第 10 章 準備書に対する意見、見解等

10.1 説明会の開催状況、質疑、意見の概要及び事業者の見解

10.2 準備書に対する意見書の概要及び事業者の見解

10.4 審査会に提出した資料

設備機器設置断面イメージ

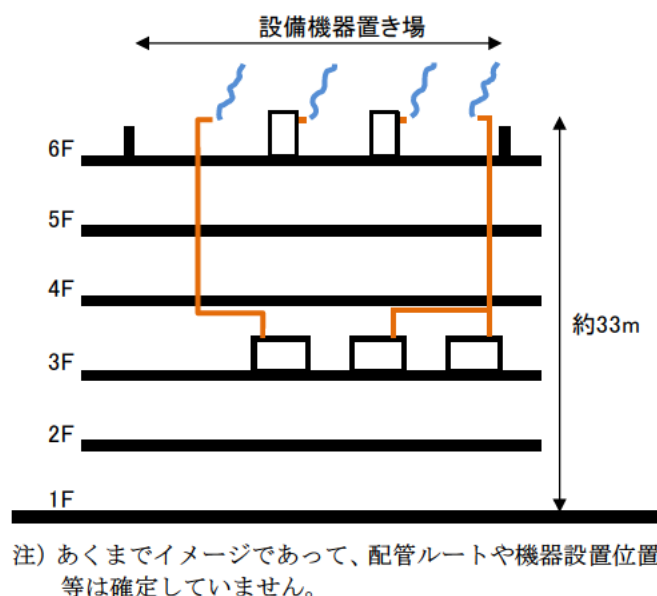
建物の供用時における設備機器等からの排気に伴う大気環境への影響については、一般的なプルーム・パフモデルを用いるのではなく、建物の影響を考慮できる経済産業省から公開されている METI-LIS モデルなどを用いてはどうか。

準備書では、これまでの横浜市の事例や指導状況等を踏まえ、一般的なプルーム・パフモデルを用いて予測を行っております。

予測条件となる設備の配置は下図に示す設置断面イメージのように設計を進めており、排出高さは、低層部の6階屋上部(地上約30m)に機器高さを考慮した地上約33mとしました。

また、それら排出位置は、各機器の特性を考慮した適切な配管ルートなど、詳細が確定していないため、本予測では、6階屋上部から排気される汚染物質の総量を設備機器置場の概ね中心にある代表点から総排出させる条件で実施しました(準備書 p.6.3-59 参照)。

その結果、設備機器の稼働と地下駐車場の利用に伴う二酸化窒素の影響濃度は0.000181ppm、浮遊粒子状物質は地下駐車場の利用に伴う影響として0.0000253mg/m³と予測しており、これら濃度は、周辺の一般的な大気環境(バックグラウンド濃度:二酸化窒素0.023ppm、浮遊粒子状物質0.033mg/m³)と比較しても有効数字(小数点以下3桁)以下の影響濃度と予測しています。

しかしながら、今回のご指摘を踏まえ、経済産業省から公開されている METI-LIS モデルを用いて準備書で示している条件で再検討を行います。

図 6-1 解析結果 (南西風における 1 時間値—風速 1.0m/s、大気安定度 D)

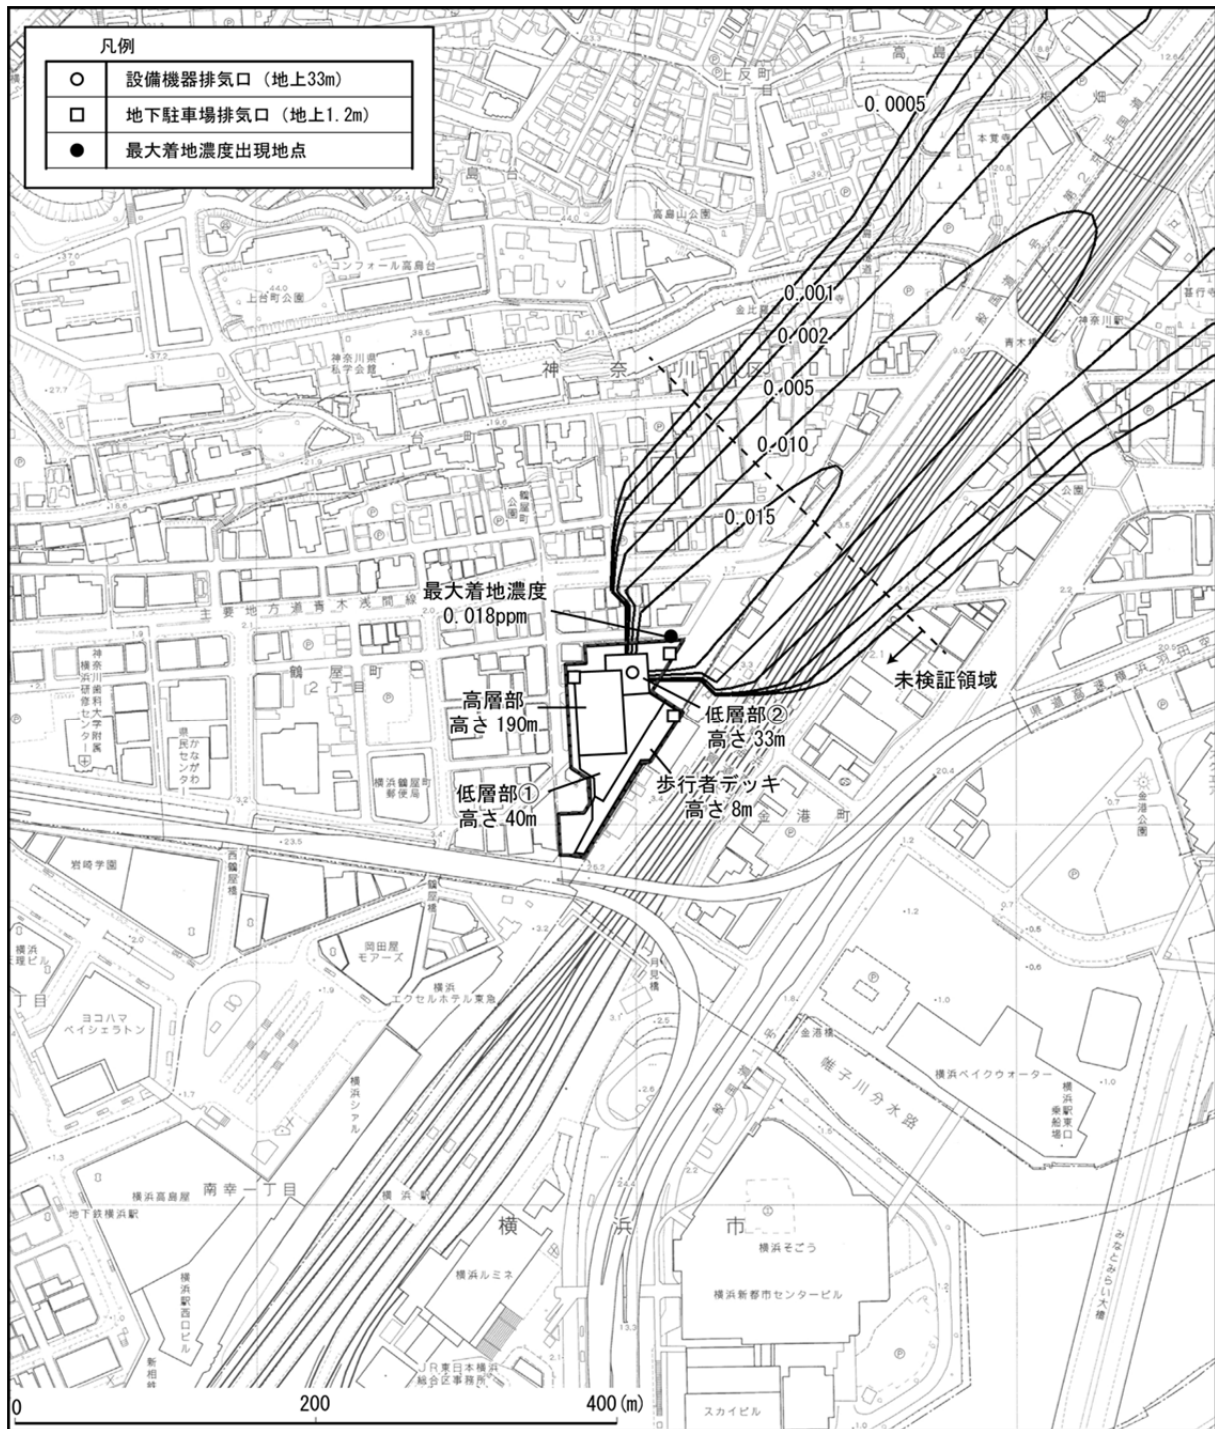
建物の供用時における設備機器等からの排気に伴う大気環境への影響について、経済産業省から公開されている METI-LIS モデルを使用するにあたり、建物の後流の拡散現象を参考までに検討しておくことを目的として、短期予測として南西から北東へ抜ける風の 1 風向の検討で良いと考える。

指摘事項を踏まえ、二酸化窒素について、南西からの風に対し、最大着地濃度が高くなる風速、大気安定度の条件下での検討を行いました。

最大着地濃度（1時間値）出現地点は、対象事業実施区域北東角敷地境界上で、影響濃度は0.018ppmとなりました。

なお、排出源近傍の建屋を風向方向から見た場合の幅及び高さの小さい値をLとしたとき、METI-LIS モデルでは排出源から 3L の範囲内のダウンドラフト効果について精度が保証されない^{1,2)}ことから排出源から 3L の範囲内の計算結果は通常、表示対象外とされます。そのため、本予測結果は 2016/3/28 の審査会の意見にもありましたとおり、参考値として考えます。

なお、図 6-1 は、METI-LIS モデルソフト上で“未検証領域の表示”を指定することで、敢えて計画建物付近の濃度分布図を示しました。
